### UR-2.8t インバータ基板変更のお知らせ

件名	UR-2.8t インバータ基板変更のお知らせ	発行日付	2022年2月22日
		〒819-0192 福岡県福岡市西区今宿東1丁目1番1号 三菱電機 FA 産業機器株式会社 TEL 092-805-3400

図 1. 従来品

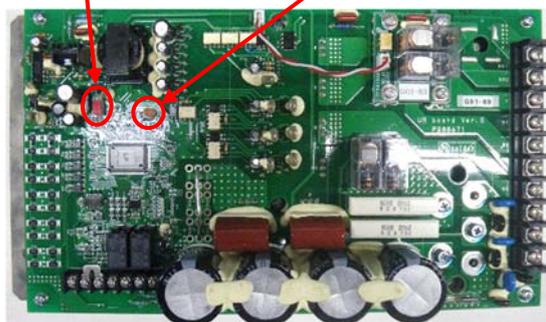
4. 変更理由  
電子部品の生産中止代替 及び メンテナンス性向上
5. 変更点 及び 注意点  
 (1) 互換性…従来品と取付互換です。  
 (2) 異常表示 LED…位置と発光色が変わっております。(図1、2 参照)  
 (3) 低速運転速度変更スイッチ…部品と位置が変わっております。(図1、2 参照)  
 設定方法は取扱説明書をご参照下さい。

低速運転速度変更スイッチ 異常表示 LED (発光色: 赤)

低速運転速度変更スイッチ 異常表示 LED (発光色: 緑)
